## **Modification d'un circuit VTM à Val d'Isère (73)**

**Dossier n°KKP-N15569**

### **Demande de compléments**

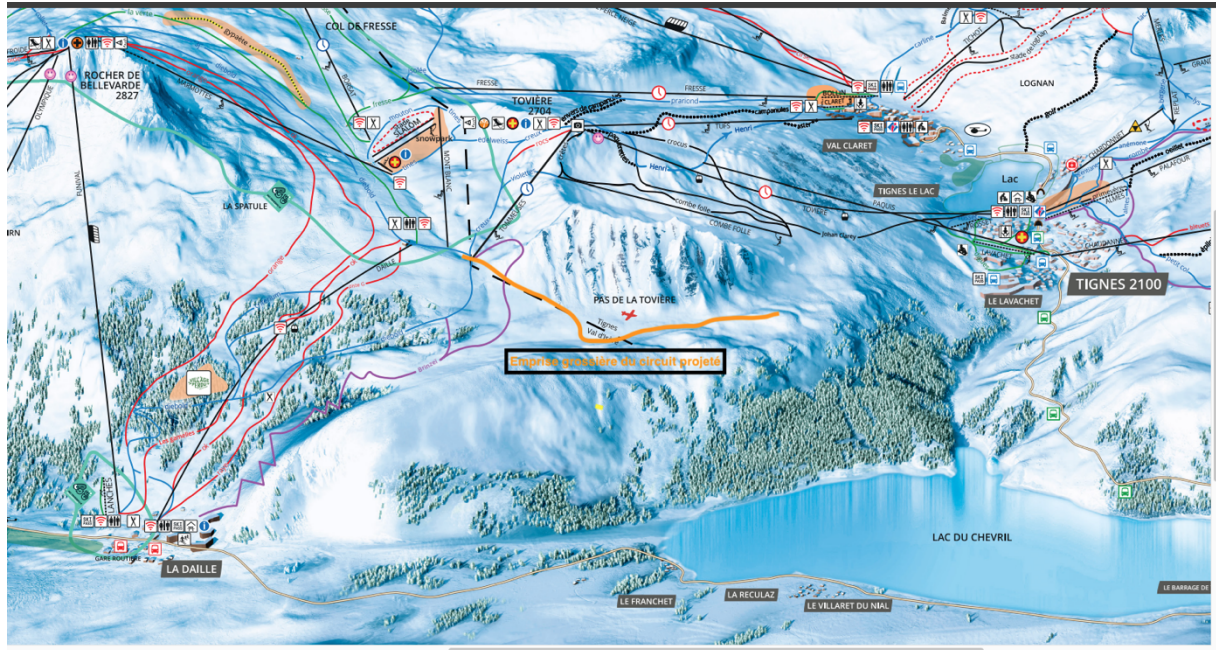
## 2/ Pouvez-vous localiser l'opération sur le plan des pistes ?

Voici une localisation approximative – trait ORANGE sous le « Pas de la Tovière » - du projet sur le plan des pistes, approximative dans la mesure où le plan ne représente pas strictement la réalité contrairement à une carte IGN ou les plans aériens.
